北 8 西 1 地区
第一種市街地再開発事業
環境影響評価書について

平成26年11月7日(金)
環境影響評価審議会

1. 事業計画の変更に伴う再評価
2. 準備書についての市長意見及びそれに対する事業者の見解
3. モニタリングについて

● 事業計画の変更

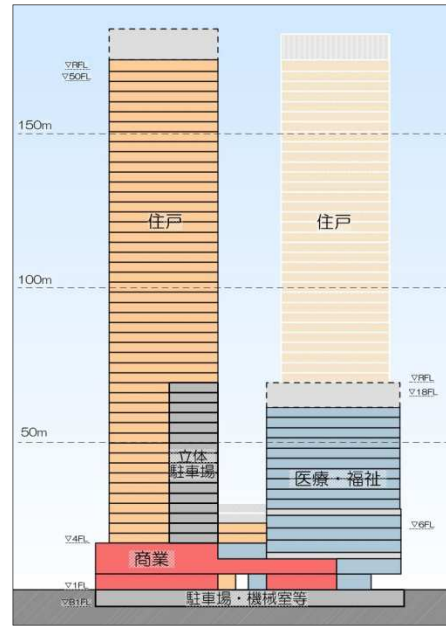
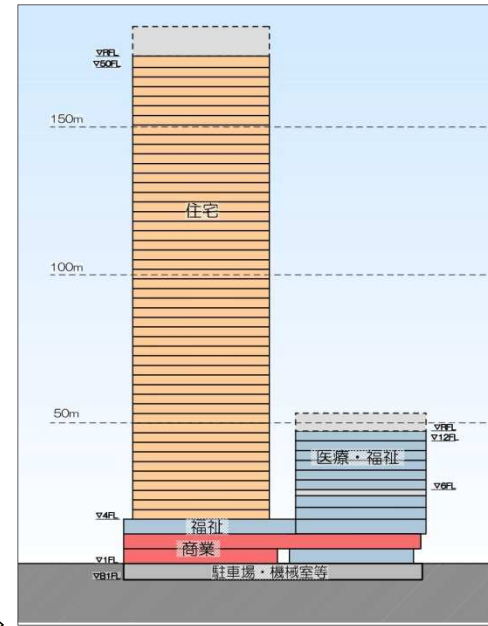
市長意見、地域の意見や社会的な情勢の変化を考慮して事業計画を変更。

事業区域の北東と南西に配置していた2棟の高層棟は北九条小学校に近い北東側の棟をとりやめ、南西側の1棟に変更。

● 時間別の日影図（冬至）

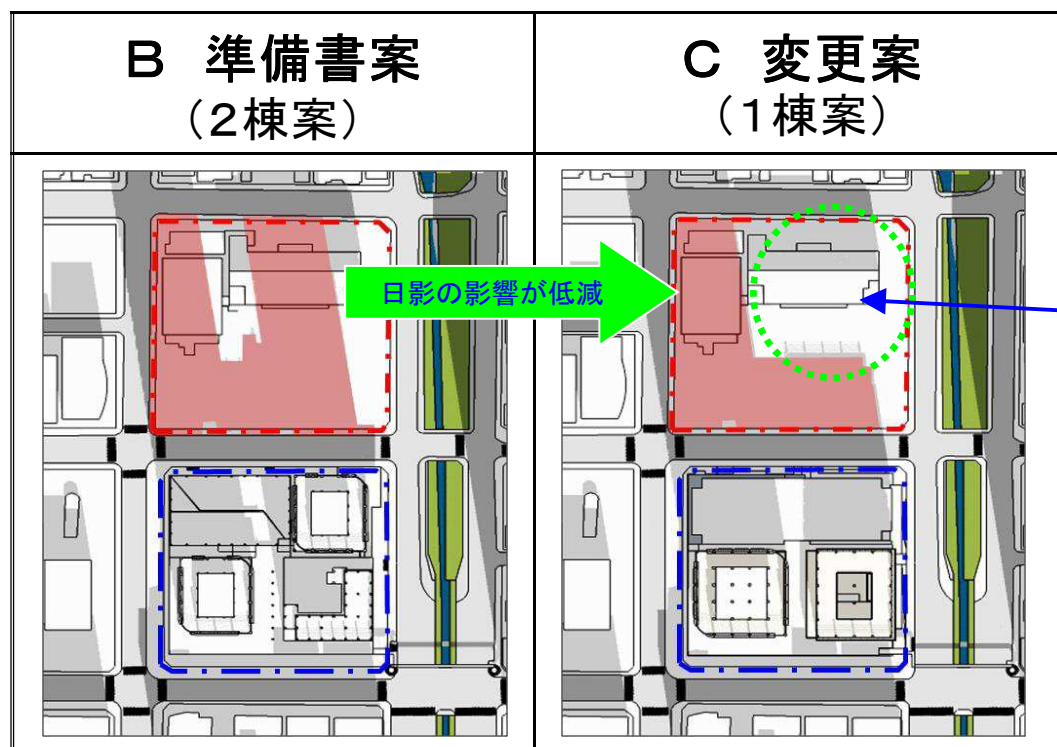
小学校敷地内における日影の影響を準備書案（2棟案）と変更案（1棟案）で比較すると、10時から12時の時間帯では、日影の範囲が減少。このため、事業計画の変更によって、日影の影響は低減されると予測される。

校舎東側とグラウンド東側の日影が低減
